**REPLACEMENT DU TURBO RÉF. 705954 et 724639 Nissan ZD30TI**

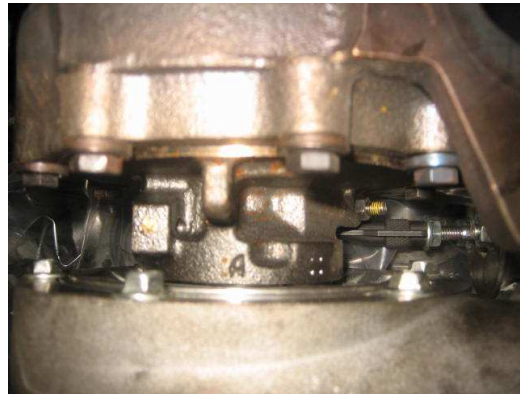
Le turbo Réf. 705954 est muni d'une cartouche ou noyau central avec fixation pour liquide de refroidissement, comme sur la photo ci-dessous (photo A).

Il peut arriver que sur le nouveau turbo, le noyau central ne dispose pas de la cartouche en question et que le logement présente un aspect comme sur la photo ci-dessous (photo B).

La raison est la modification de la pompe à eau par Nissan, qui a procédé à certaines modifications techniques.

Si c'est votre cas : il vous faudra réaliser un pont reliant les tuyaux d'eau, pour y faire circuler l'eau, en veillant à ne pas les obstruer.

(Kit Nissan: 2 x 0893-14441A y 2 x 1679410G01).

Si ce n'est pas le cas : aucune modification n'est requise. Laissez les orifices complètement libres, comme sur la photo (A).
